中深度処分対象廃棄物の放射能濃度決定方法に係る
日本原子力学会標準の技術評価に関する検討チーム

別紙1 最大放射能濃度の計算の手順の比較
(チャンネルボックス (CB) の評価手順と評価結果の例)

説明依頼事項	放射能濃度決定標準の規定内容を具体的に理解するために、同じ評価対象物（例えば、チャンネルボックス）に対して、①点推定法、②濃度比法、③換算係数法及び④濃度分布評価法を用いて、最大放射能濃度を算出した例を示して下さい。
--------	--

(一社) 日本原子力学会
標準委員会

図 13(4)-4 *The changes in correlation coefficient with the number of samples* (相関係数 0.8 の例[1])

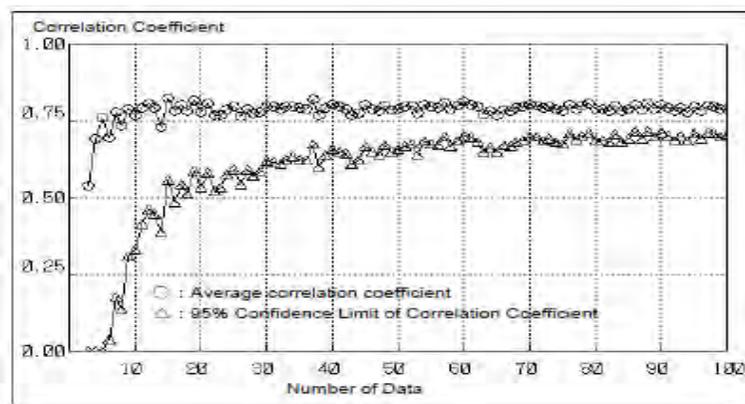
6.1.3.3.2 区間推定法	① 実施した計算数 ② その数で十分と判断した理由 標準の規定内容 6.1.3.3 放射化計算の計算数の設定 6.1.3.3.2 区間推定法 実施した放射化計算結果の数が、放射能濃度決定のための評価データとして十分かについては、 放射化計算を行った数とその放射化計算結果とが示す統計値の安定性の推移を踏まえて判断する。	—	①計算数： 附属書 I に示します計算例では 40 点です。 ②その数で十分と判断した理由： 必要計算数は核種間の相関関係に依存するため、核種ごとに必要計算回数は異なります。 例として附属書 I に例示しました Nb-94 の場合は Co-60 との相関係数 0.83 であり、計算数としては、30 点で充分と考えますが、他の核種も含めた統一した評価例を示すため 40 点としています。 （注：計算数の充足性の判断に関しては、添付 5（標準に示しておりません）に示しました第 3 回会合における日本原子力学会への説明依頼事項に対する回答の回答 13(4)を参照ください。）	①計算数： 今後実施します。 前述しました各集合体平均燃焼度 7 点 (10, 20, 30, 40, 45, 50, 55 GWd/t) に対して、左記（濃度比法）と同じ、各々 40 点を計算した合計 280 点を想定しています。 ②その数で十分と判断した理由： 今後実施します。 各燃焼度において濃度比法と同様に、評価した放射能濃度と燃焼度との比で求められる換算係数の分布（または放射能濃度の分布）が対数正規分布と見なせることに関して、統計検定を用いて分布の安定性（平均値、信頼上限値など）を評価し、充足性を評価します。	①計算数： 左記（濃度比法）と同じです。 ②その数で十分と判断した理由： 左記（濃度比法）と同じです。

必要計算数の考え方の例として、IAEA Nuclear Energy Series No. NW-T-1.18 に示されるスケーリングファクタの評価に必要な分析データの充足数に関する引用文献[1]があり、図 13(4)-4 の評価結果（相関係数 0.8 の場合の 100 点のデータまでの統計値の推移を評価した例）などを踏まえ、理論計算の計算数を増し続けても、計算結果の信頼性の指標となる統計値（相関係数などの 95%信頼下限値）の向上率が、図 13(4)-4 のように徐々に低下し、計算数を向上したとしてもその効果が得られなくなっていくます。

このように計算数を増やした場合に得られる計算結果の信頼性の向上率が小さくなり、安定した段階が、計算数が充足したと判断できる数量と考えます。この計算数としての充足性を満たす数量（引用文献ではスケーリングファクタ法における必要データ数）に関して、相関係数ごとに表 13(4)-2 に示されており、このデータ数の充足性を満たす数量の考え方が、同じ統計値（相関関係を踏まえた濃度比）を利用して評価する理論的方法にも適用することが可能です。

炉心配置位置による中性子スペクトルの変動範囲

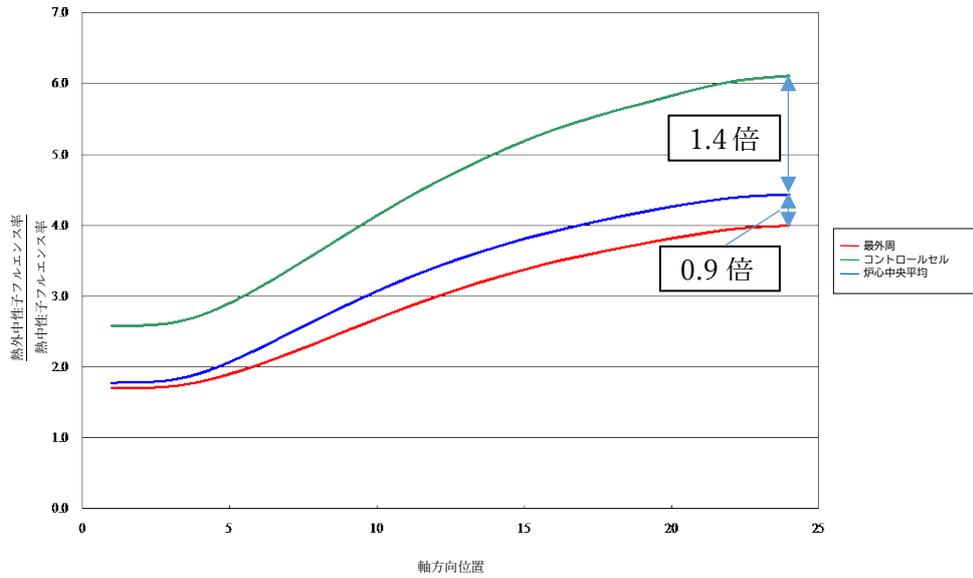
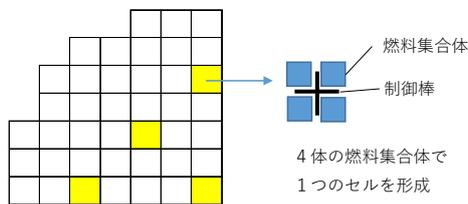
(1)炉心配置位置の違いによる中性子スペクトルの変動幅について

BWRの径方向の炉心配置位置（最外周、コントロールセル（注1）、炉心中央平均）の違いによる中性子スペクトルの変動幅の評価として、熱中性子フルエンス率に対する高速中性子フルエンス率及び熱外中性子フルエンス率の比率がどの程度変動するか評価した結果を図に示します。

図に示すとおり、高速中性子、熱外中性子ともに径方向の炉心配置位置の違いによる中性子スペクトルの変動は、炉心中央平均の中性子スペクトル（下図グラフの青線）に対して0.9（グラフの赤線）～1.4倍（グラフの緑線）（-10%～+40%）程度の範囲となります。

(1)(2)の結果より、径方向の炉心配置位置の違いによる中性子スペクトルの変動範囲は、炉心平均のスペクトルに対して高速、熱外ともに0.9~1.4倍(-10%~+40%)程度となっています。また、スペクトルの変動による放射化放射エネルギーへの影響は高速中性子スペクトルの変動に対しては影響がなく、熱外中性子スペクトルの変動比率に対する放射化放射エネルギーの感度は最大でも0.9倍であることから、炉心配置位置の違いによる放射化放射エネルギーの影響は、-9%~+36%程度となることがわかります。

なお+36%となるのはチャンネルボックスがコントロールセルに配置されている場合となりますが、実際にはチャンネルボックスは炉心内をローテーションして使用されますのでコントロールセルのみに配置されることはなく、炉心配置位置の違いによる中性子スペクトルの変動によって生じる放射化放射エネルギーへの影響はさらに小さなものになります。

図 4.3.1-39 $^{62}\text{Ni}(n,\gamma)^{63}\text{Ni}$ のスペクトル感度 (熱外中性子)

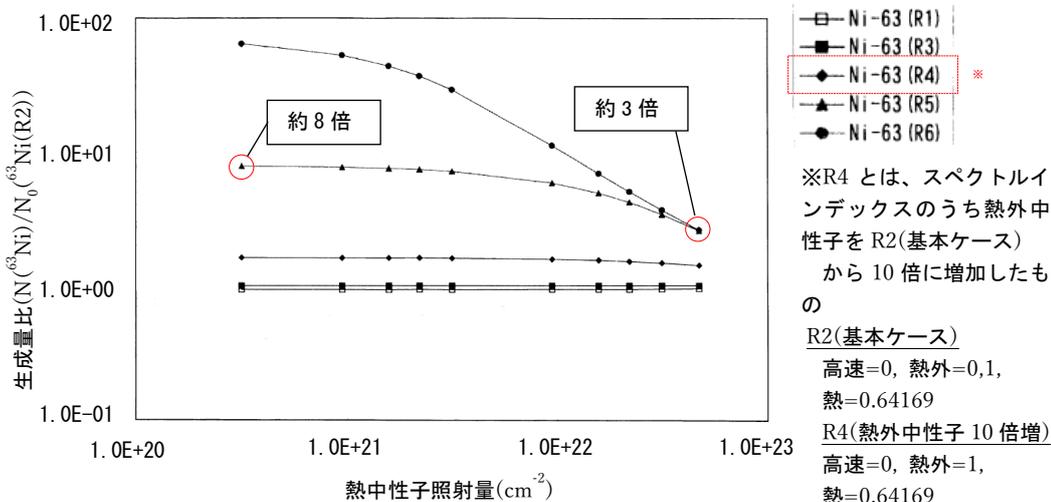
感度解析結果のうち、感度が高かった核種の結果例を下図に示します。Ni-63 と Tc-99 の放射化放射エネルギーについて、各基本ケースに対する比較ケースにおける放射化放射エネルギーの比を見ると、高速中性子に対して感度はありませんでした。一方、熱外中性子に対しては、スペクトルインデックスが 10 倍になると Ni-63 の生成量は約 3～8 倍 (比例係数 (注 2) で 0.3～0.8) となり、Tc-99 の生成量は約 3～9 倍 (比例係数で 0.3～0.9) となりました。その他の核種についても同様な傾向を示しました。

熱外中性子スペクトルインデックスの変動比率に対する ^{63}Ni 生成反応の感度は、熱外中性子の基本ケース (R2) から熱外中性子の 10 倍増に対し、 ^{63}Ni 放射化放射量量は約 3~8 倍増 (比率 0.3~0.8) であった。
